改善箇所説明図

不具合の内容

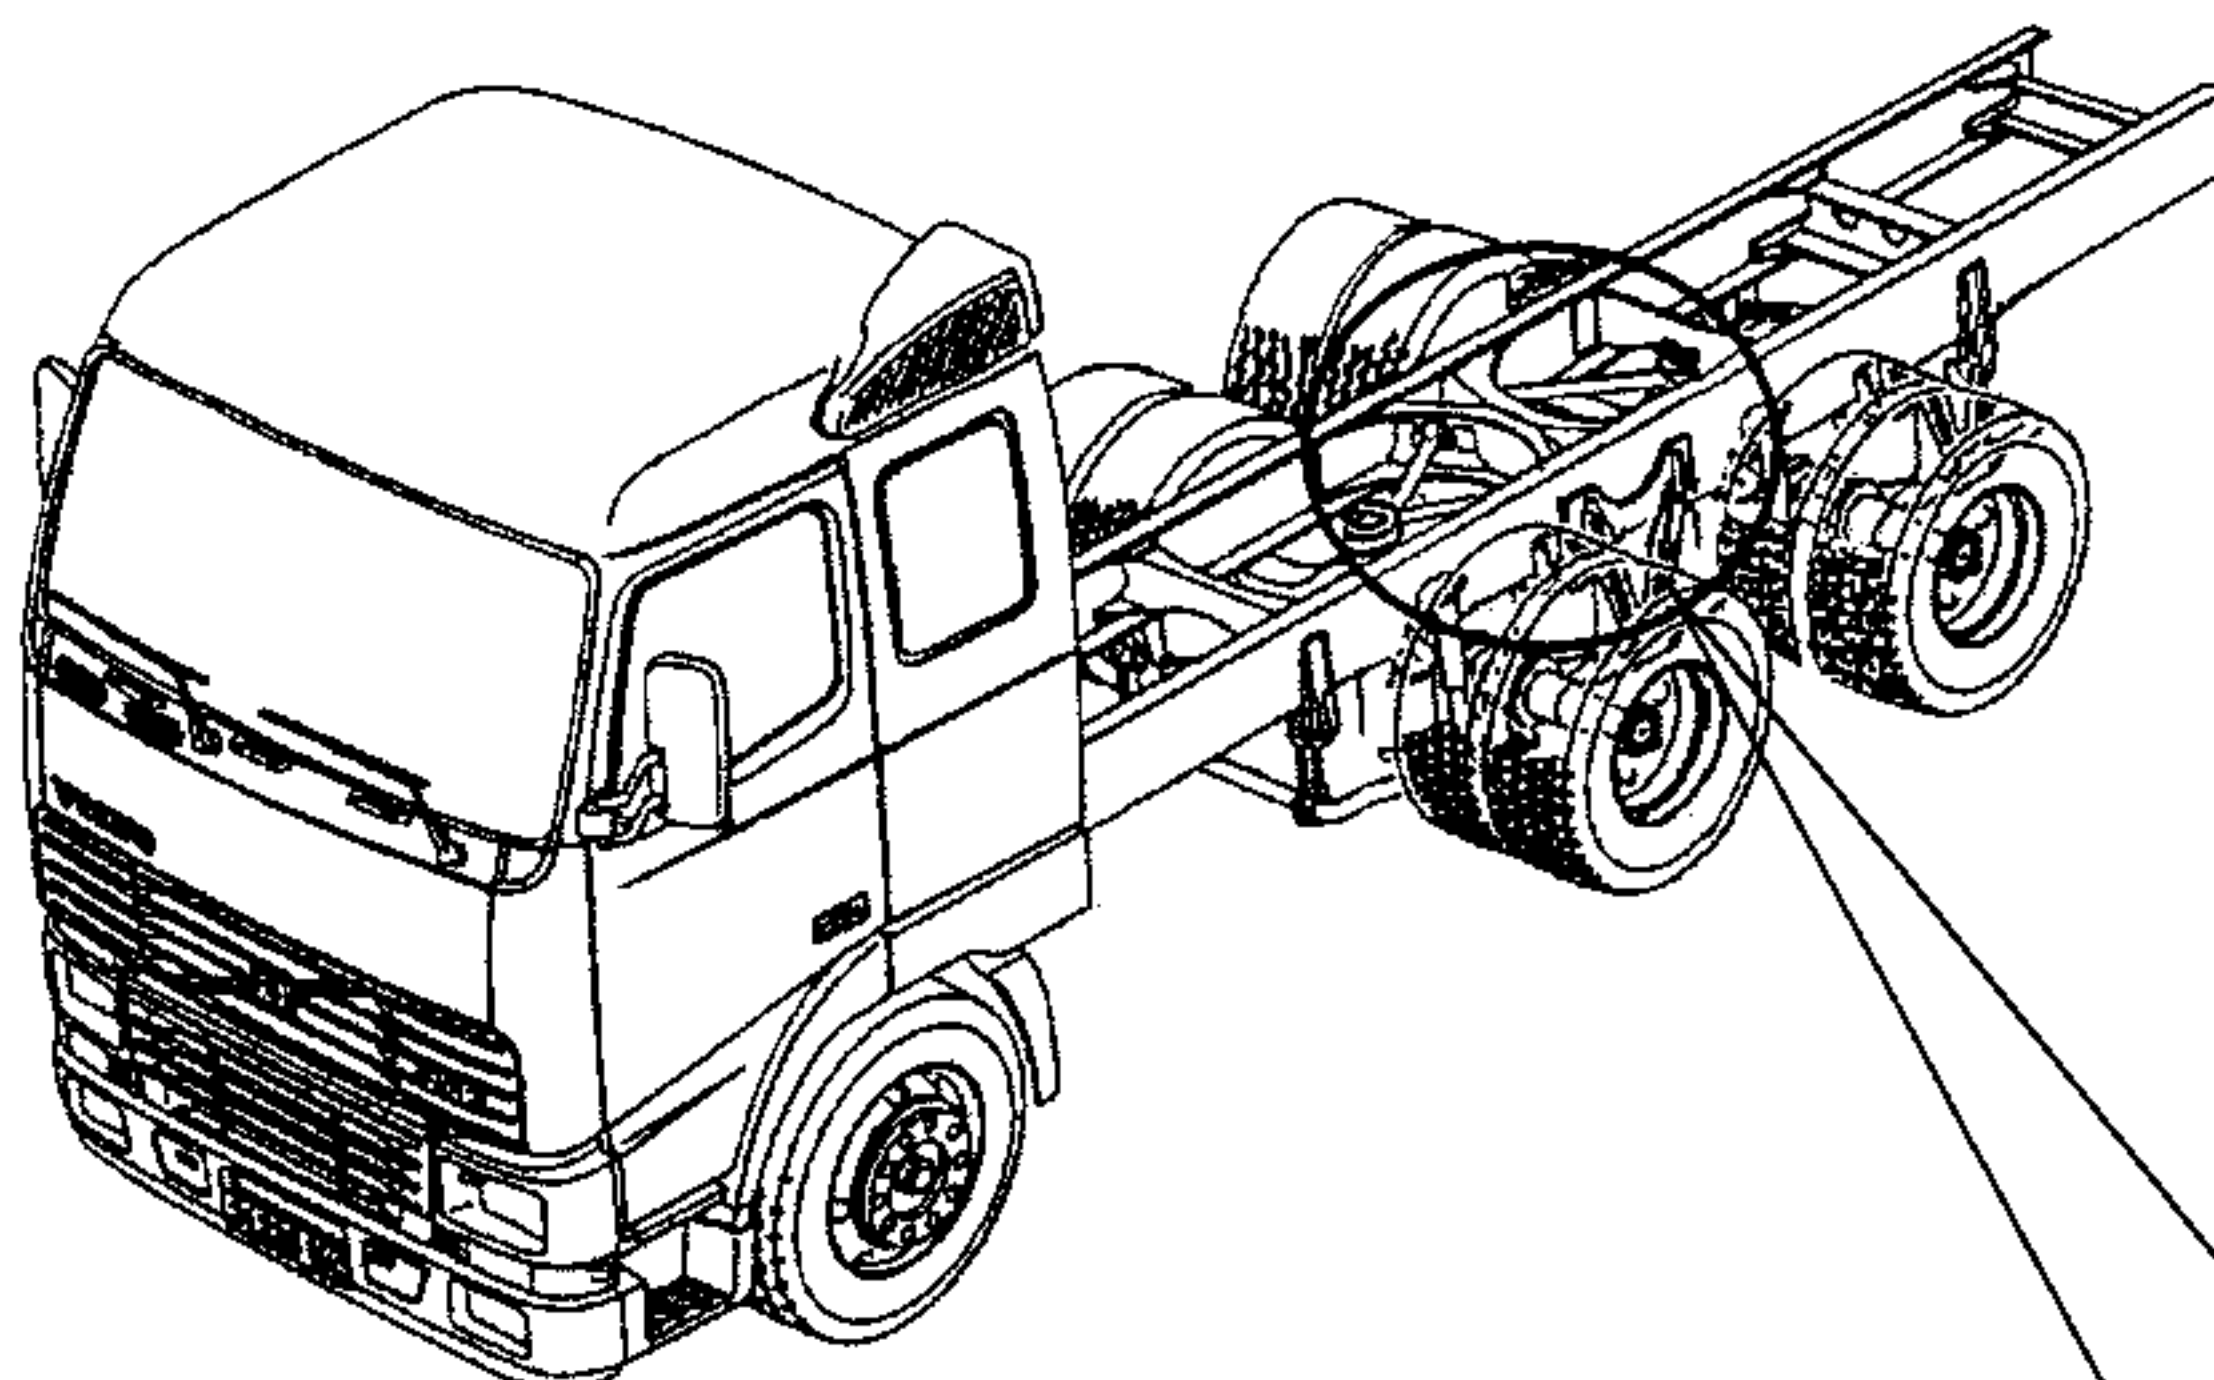
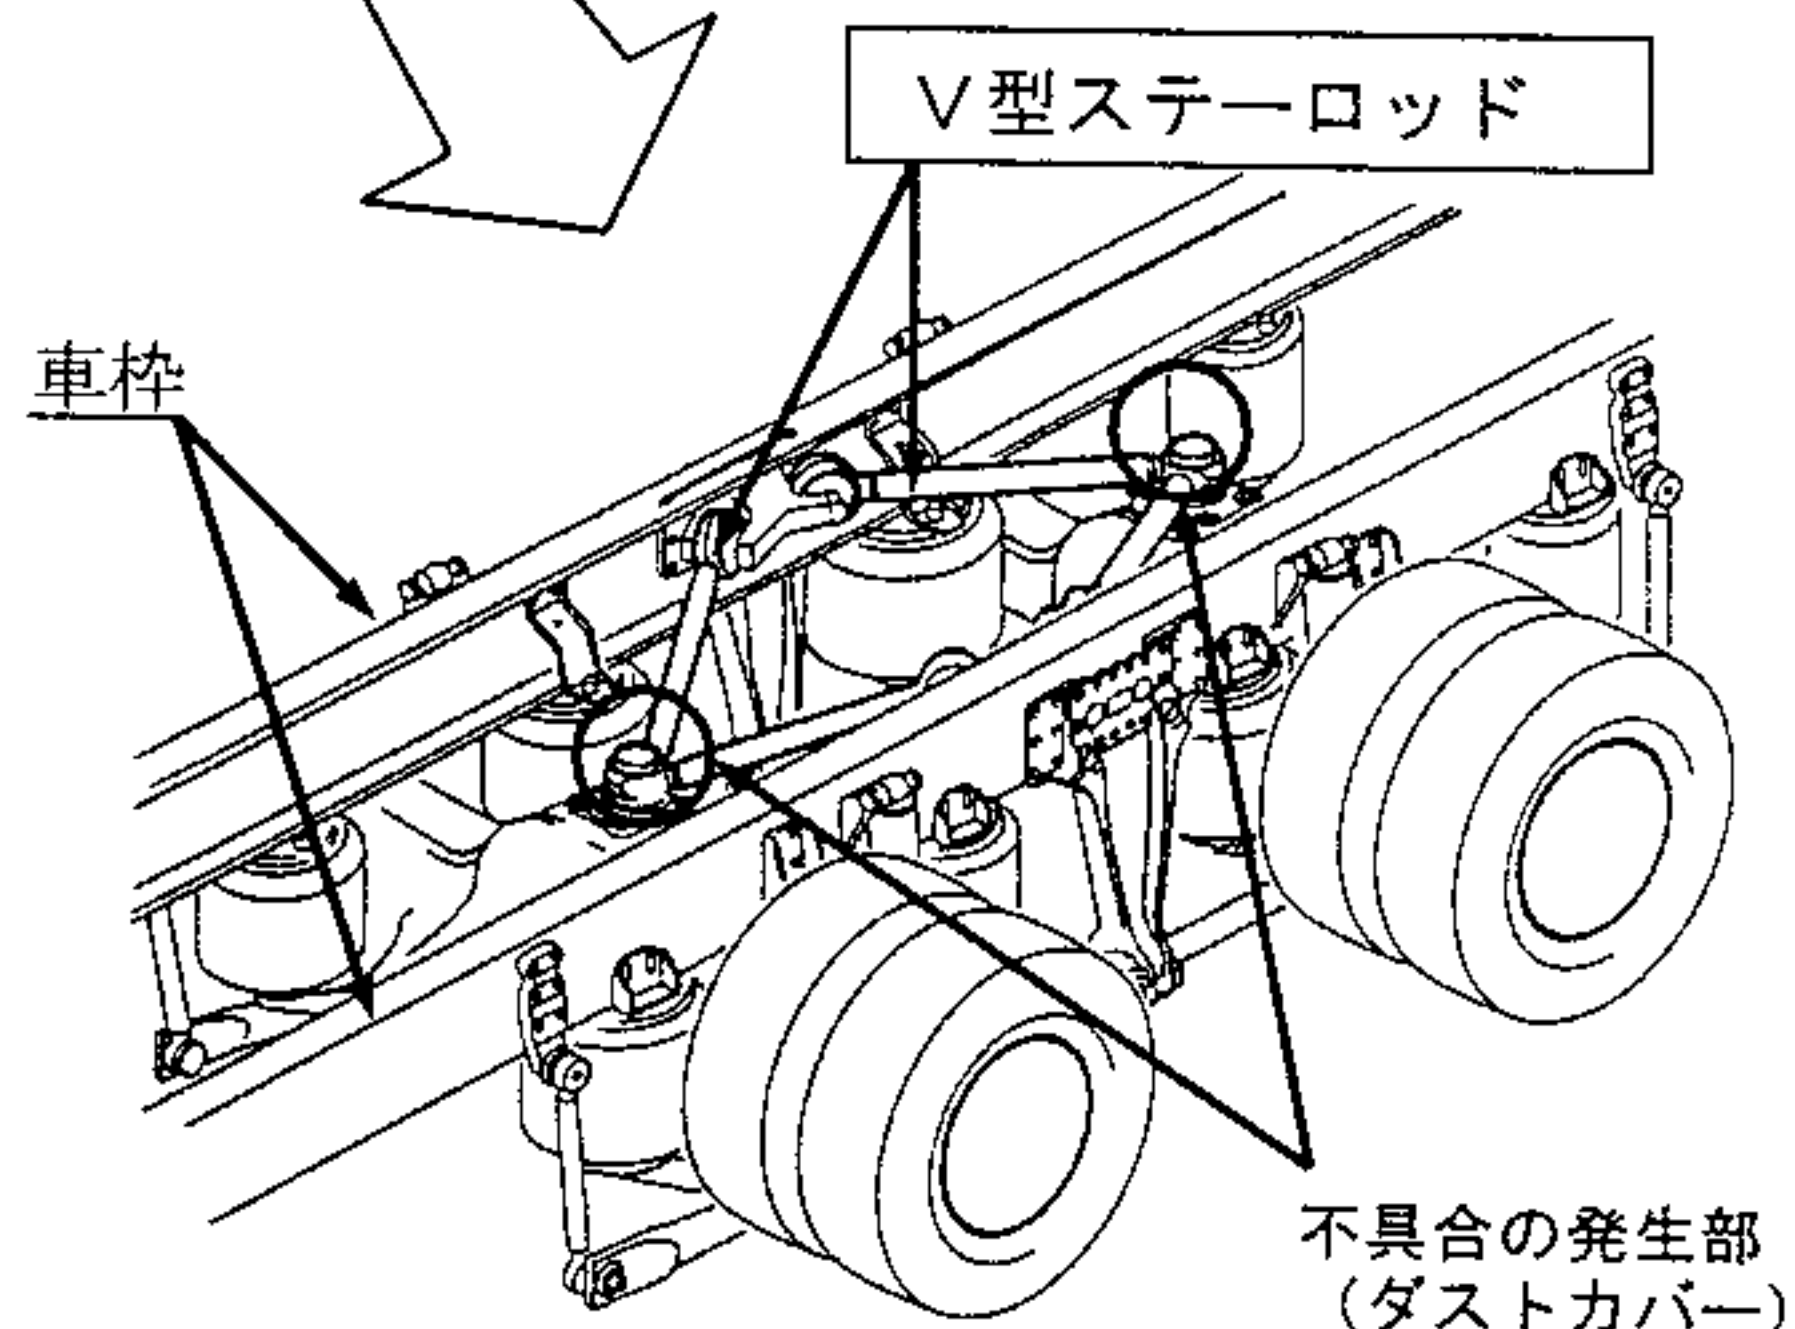
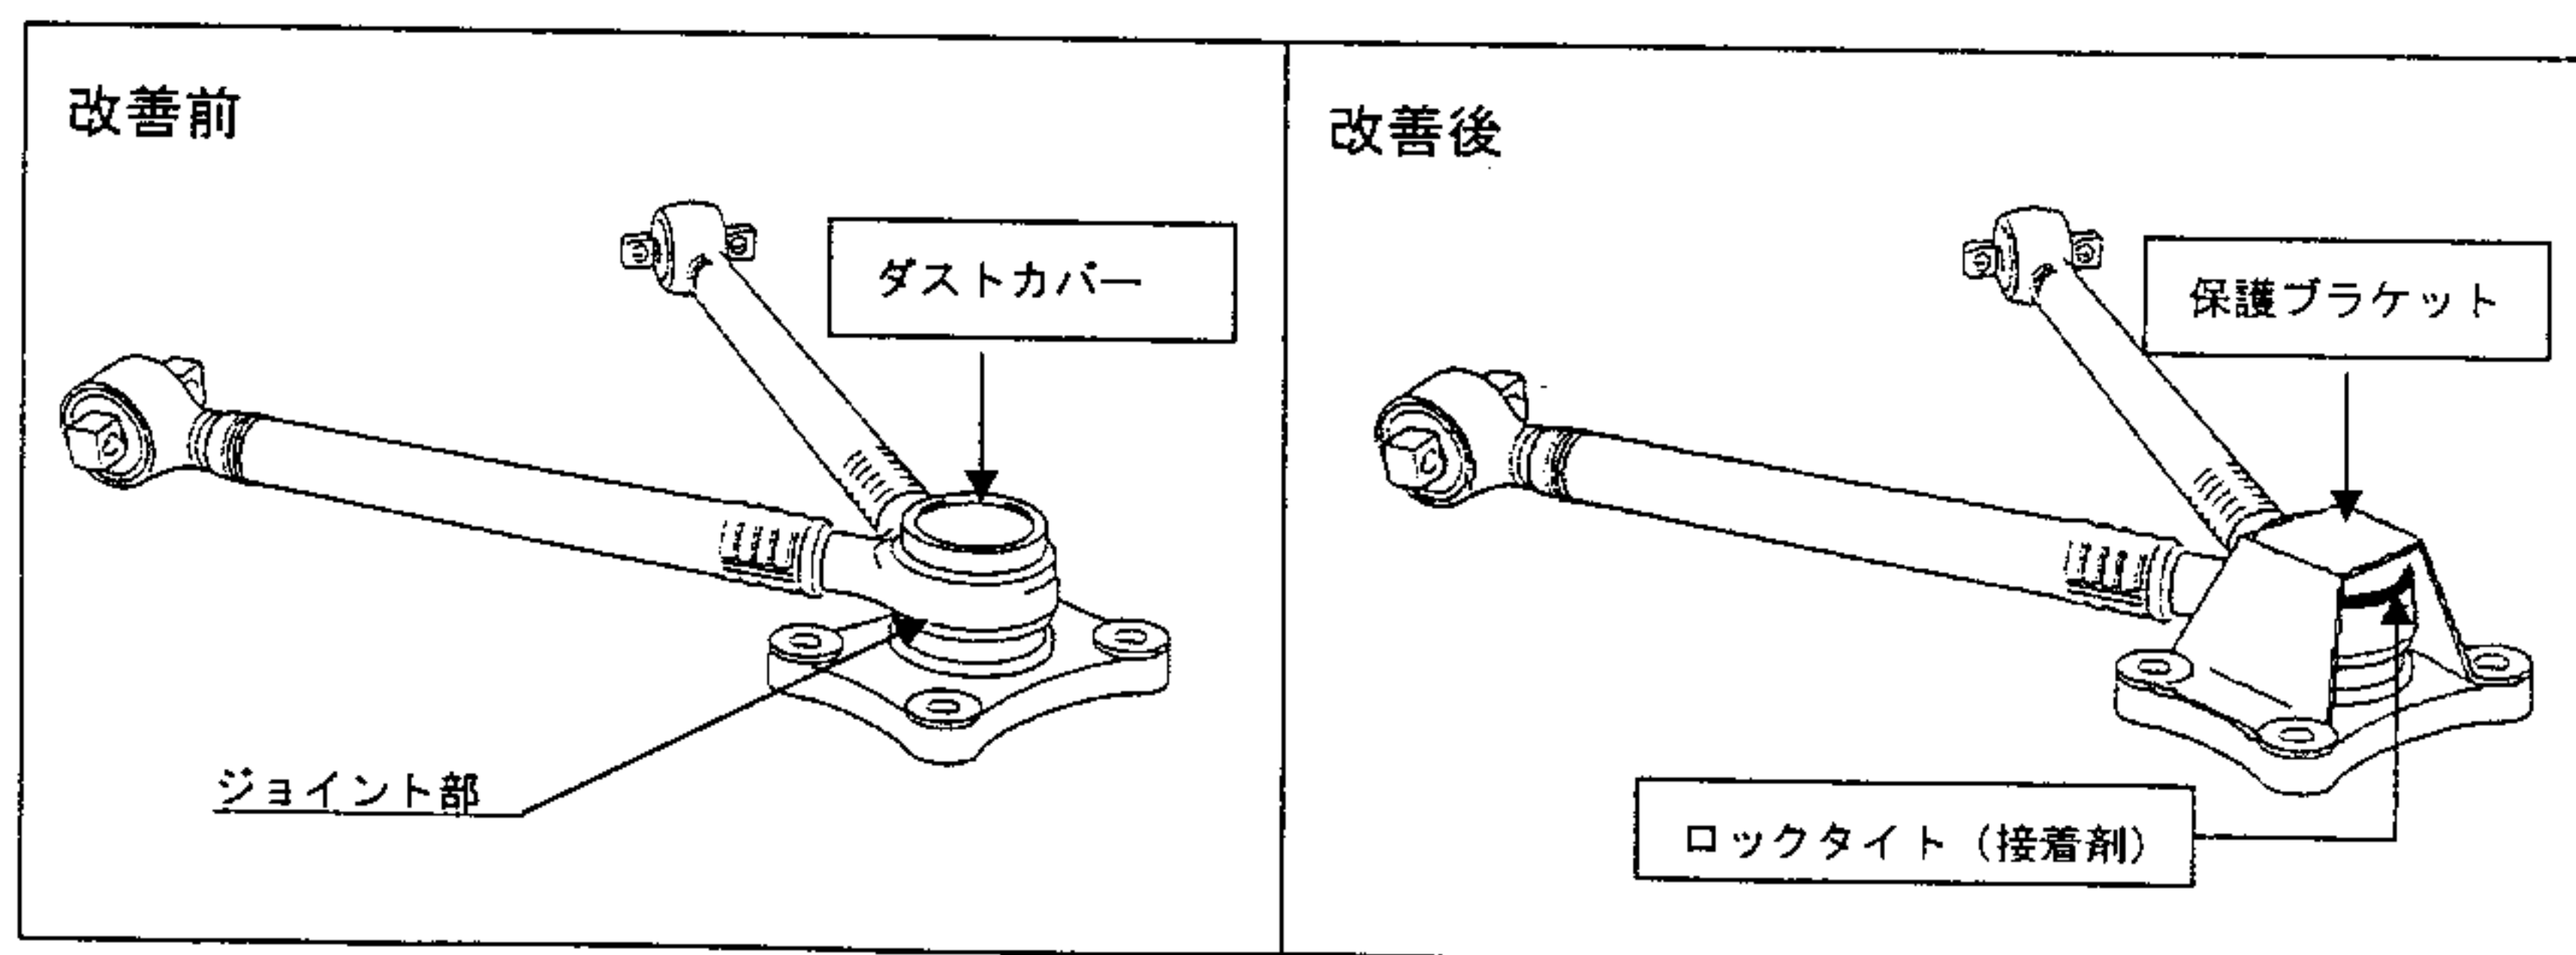
後軸及び後々軸の車軸と車枠とを連結しているV型ステアロッドのジョイント部のダストカバーの気密性が不足しているため、当該ジョイント内部に水が浸入し、内部のボールジョイントに錆が発生するものがある。そのため、そのまま使用を続けると、ボールジョイントの取付けボルトが折損して走行安定性が損なわれるおそれがある。

- 全車両、V型ステアロッドのダストカバー挿入面を点検清掃し、グリースを充填した後ダストカバーを接着剤で密閉する。なお、既にジョイント部に錆が発生している場合は、V型ステアロッドを新品と交換する。
- 全車両、V型ステアロッドのジョイント部に保護ブラケットを取付ける。
